1. Tektur vom 30.11.2015 zu den Planfeststellungsunterlagen

PSP Nr.: B01E.AB40030.00.E0.10
PSP Bez.: A3 SP 6A AK Regensburg-Rosenhof
Dateiname: U1C_DE_Plan

Straßenbauverwaltung Freistaat Bayern	Unterlage / Blatt-Nr.: 10.1 / 31 Lageplan Grunderwerb 495+700 - 496+000 Maßstab: 1 : 2000
PROJIS-Nr.: 09.00010.010	
A3 Nürnberg - Passau	
6-streifiger Ausbau von AK Regensburg bis AS Rosenhof	
Betr.-km 491,640 bis 506,300

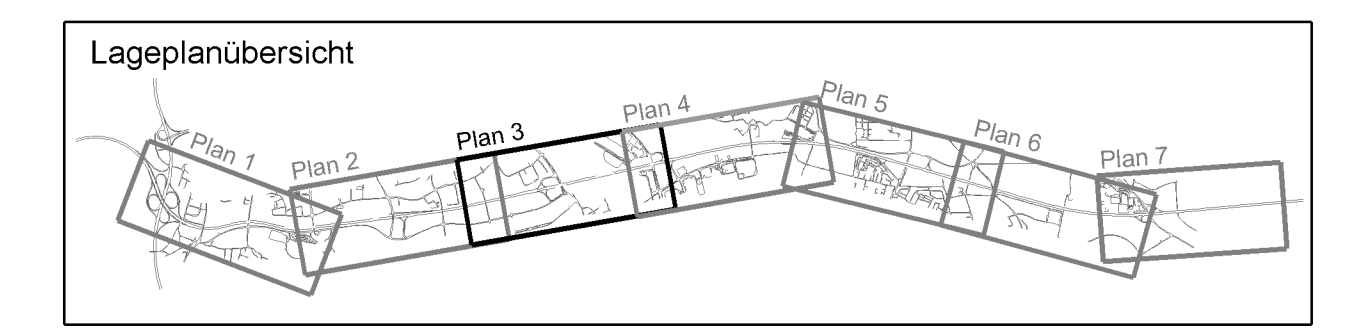
Nr.	Änderung gegenüber der Planfassung vom 01.08.2014	bearbeitet	RdZ	Datum	Zeichen
1	Gemarkung Burgweinting, Flurstücksnummer 403/53 (Rd. Nr. 3.14)	gezeichnet	R4	Nov. 2015	Hilf
2	Gemarkung Burgweinting, Flurstücksnummer 403/48 (Rd. Nr. 3.15)	geprüft	R4	Nov. 2015	Hilfster
